Branntekniske merknader

Prosjekt CAMPUS - Arena Fredrikstad FMV vest 1071 Fredrikstad 223 2 0 2020		Prosjekt Multiconsult Natta Skjær vei 2 0276 Oslo 33426 0 IN1062	
Eier Fredrikstad Kommune Byggerietem 2 1507 Fredrikstad		Utsteder EMR GSBH 1507 Fredrikstad	
Prosjekt Arena H2 Etasje Branntegning		Prosjekt +BY5619A-H2-F-200-20-01 Branntegning plan 2 1:250 @ A1 16.04.2020	
Rev 01 Forprosjekt - nytt underlag fra ARK og nytt tilfelle! 14.10.2020 EMR GSBH Rev 00 Optimaliseringsfase 16.04.2020 EMR GSBH Rev Nr. Beskrivelse Dato Sign. Egnet		01 3 200 20 200 20 01 3 16.04.2020

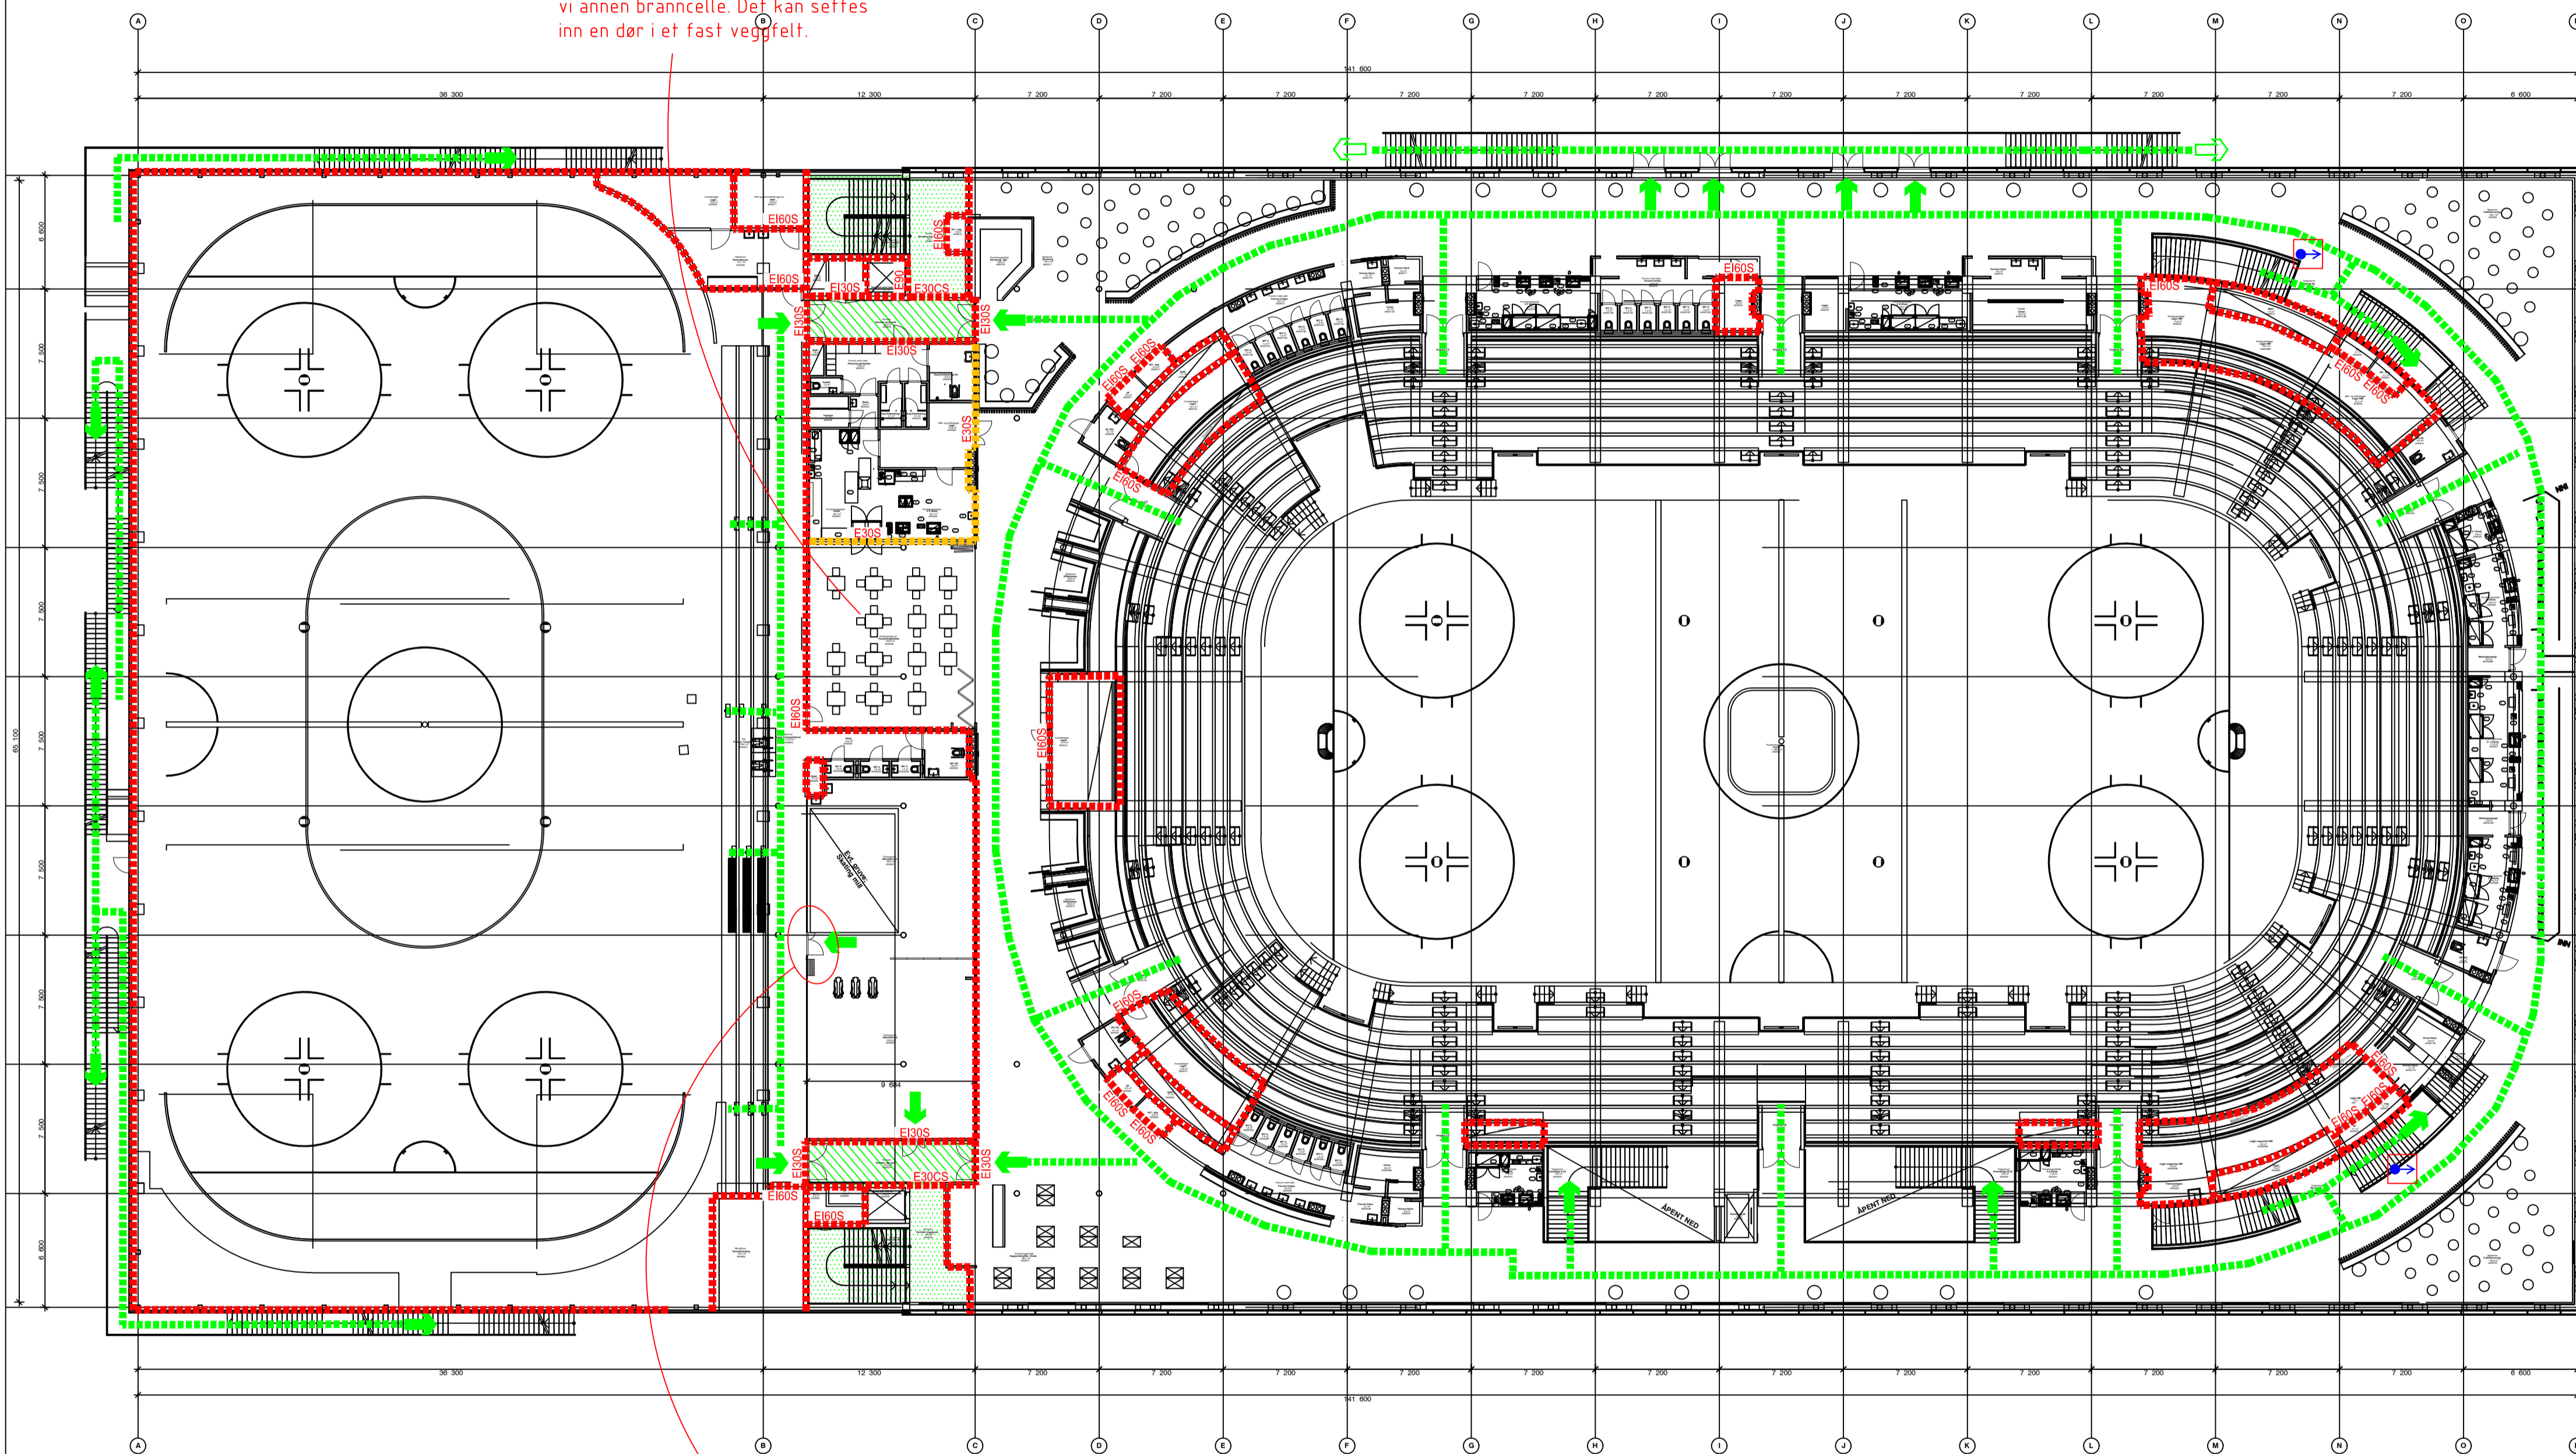
Lokalet må ha rømming uavhengig av åpninger i foldevegg og uten å rømme vi annen branncelle. Det kan settes inn en dør i et fast veggfelt.

Snu slagretning på dør, slik at den er i rømningsretningen
